# Hochwasserschutz Rotkreuz

## Öffentlichen Mitwirkung

Ergebnisse Anlass vom  
7. Juli 2016

### Ziele an das Hochwasserschutzprojekt (Kriterien)

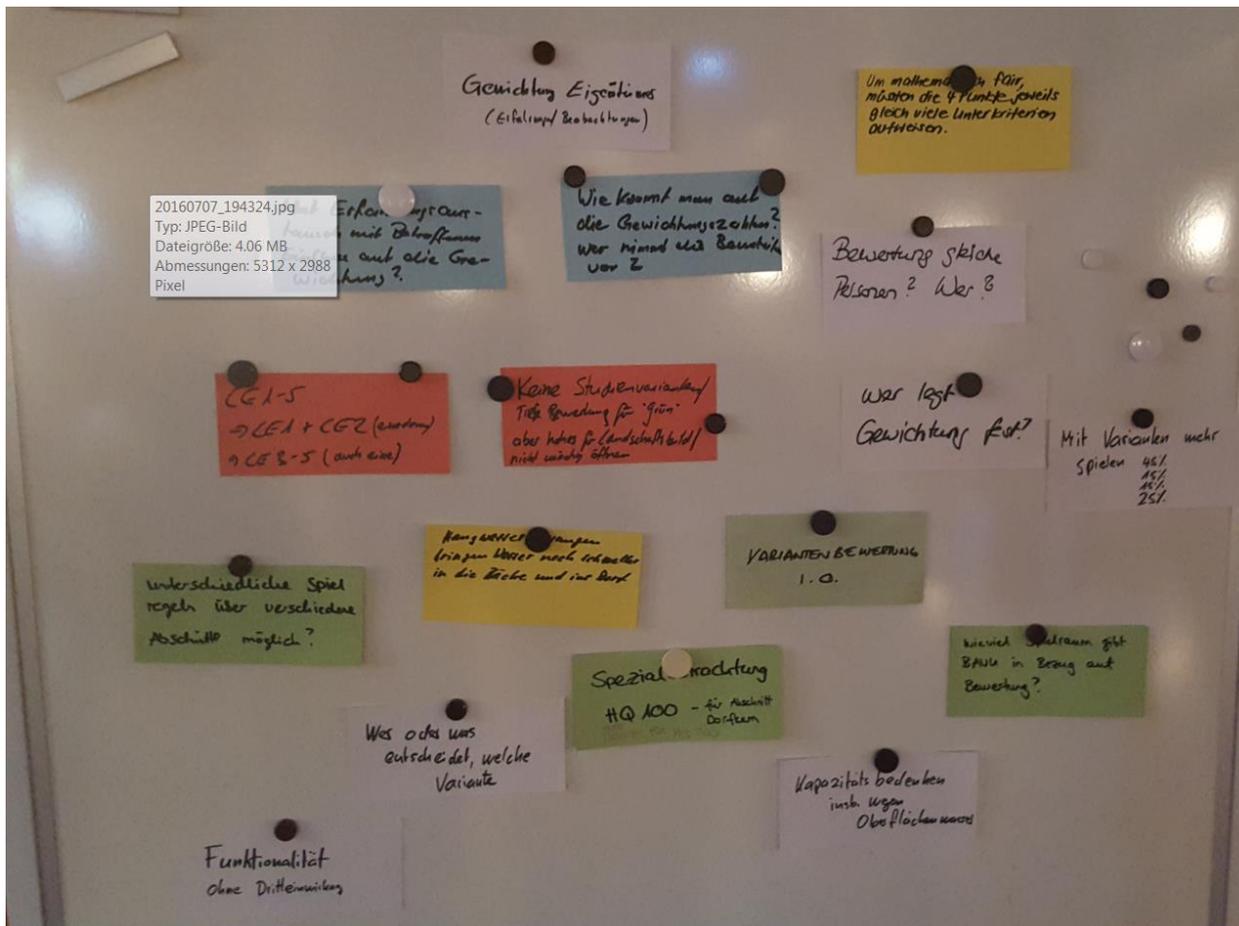
- Ziele des Projektteams an das Hochwasserschutzprojekt sind identisch mit denjenigen der Teilnehmenden
